改善箇所説明図①

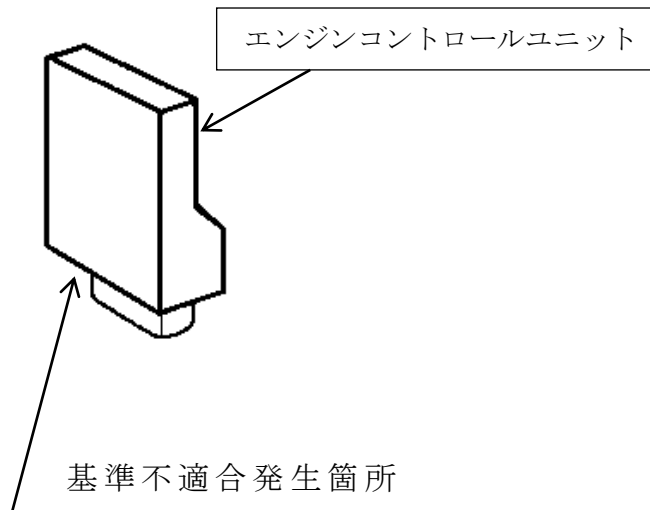
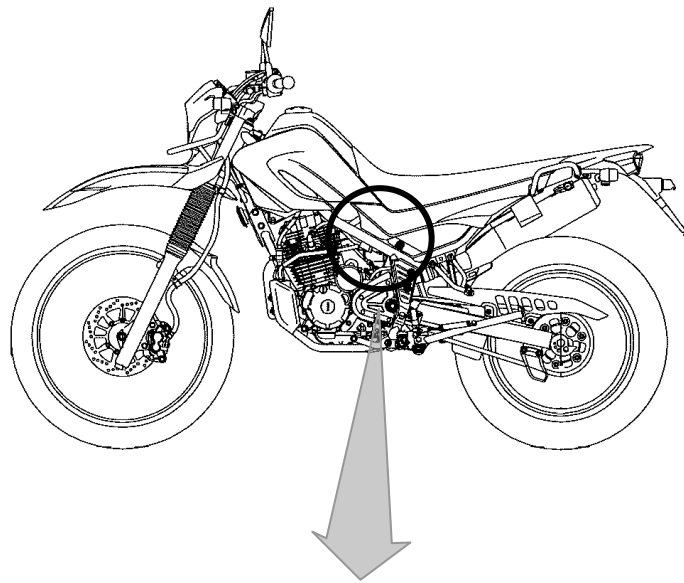
エンジンコントロールユニット（ECU）のプログラムが不適切なため、スロットルをわずかに開けた状態を保持すると、ECUがスロットルは閉じていると認識して燃料を減らし、燃焼室内に吸入される混合気が薄くなる。その状態からスロットルをゆっくり開けると、さらに混合気が薄くなり、最悪の場合、エンストするおそれがある。

改善の内容：全車両、エンジンコントロールユニットのプログラムを対策プログラムに書き換える。
